M O X 燃 料 加 工 施 設 に お け る
新 規 制 基 準 に 対 す る 適 合 性

安全審査 整理資料

第14条：安全機能を有する施設

設計変更に伴う安全上重要な施設の見直しについて

第1図 均一化混合装置および均一化混合装置グローブボックスの構造

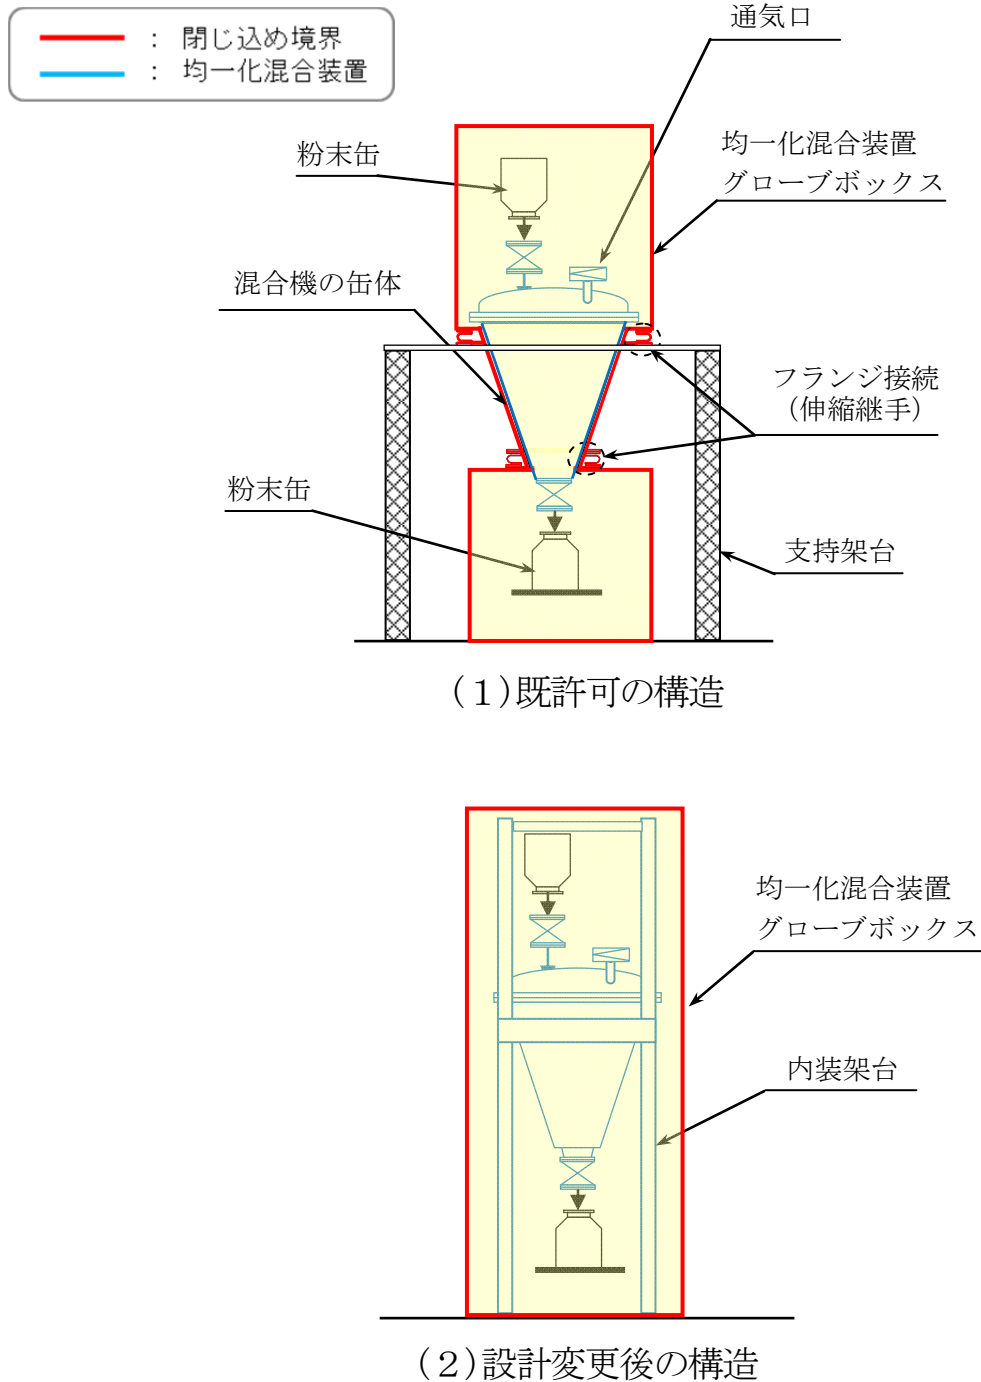
既許可では、第1図(1)に示すとおり、均一化混合装置のうち、混合機の缶体は、溶接構造等とし核燃料物質が漏えいし難い構造とするとともに、混合機の上部及び下部を均一化混合装置グローブボックスにフランジ接続する構造とし、均一化混合装置及び均一化混合装置グローブボックスで閉じ込め機能を担保していた。

設計の進捗により、均一化混合装置全体を収納した際のグローブボックス幅(約1.4m)でもメンテナンスの作業が実施できることを確認できたことから、第1図(2)に示すとおり、均一化混合装置全体をGB内へ収納する設計変更を実施することとした。この設計変更に伴い、他の装置と同様にグローブボックスで閉じ込め機能を担保することが可能となった。

上記のとおり，均一化混合装置はグローブボックスと同等の閉じ込め機能が必要となくなったことから，安全上重要な施設から除外することとする。なお，第1表に示すとおり，本変更に伴う他の安全上重要な施設の見直しはない。
